**Nota dotycząca bezpieczeństwa
Biuletyn Techniczny nr 019**

Nr 019	Grupa docelowa: Użytkownicy urządzenia	Data 09.04.2020	Liczba stron: 5
Urządzenie, którego dotyczy nota: Bateria corpuls cpr Nr produktu 09120	Numery seryjne/identyfikacja partii Nie dotyczy	Oprogramowanie / Oprogramowanie układowe: Oprogramowanie układowe do wersji 1.3-004 włącznie

Ilustracja 1: Tabliczka znamionowa baterii urządzenia corpuls cpr – oprogramowanie układowe wersja 1.2-002 (przykład)

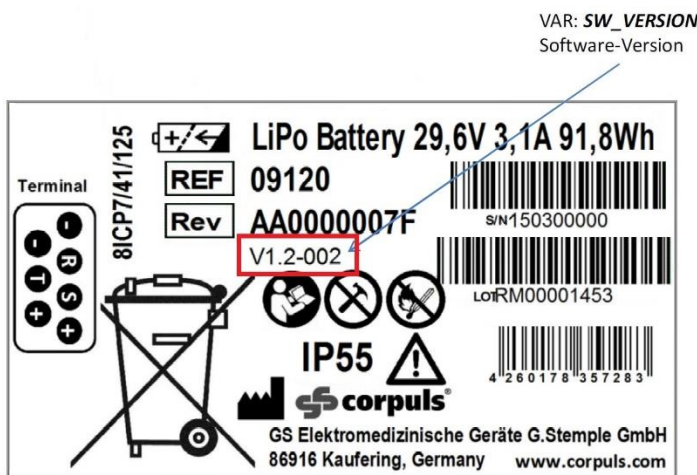
Państwa baterie do urządzenia corpuls cpr posiadają zainstalowaną jedną z wersji oprogramowania układowego do 1.3-004 włącznie, które zostały uznane za problematyczne.

Numer wersji widnieje na tabliczce znamionowej baterii urządzenia corpuls cpr.

Trwałe usunięcie usterki jest możliwe jedynie przez aktualizację wersji oprogramowania, którego dotyczy problem, do wersji 1.3-004 włącznie.

Działania naprawcze każdej baterii zostaną niezwłocznie ustalone. Nowe oprogramowanie układowe w wersji 1.4-000 lub wyższej zostanie wgrane przez naszych autoryzowanych partnerów handlowych i serwisowych. Wkrótce urządzenie corpuls cpr będzie w pełni funkcjonalne.
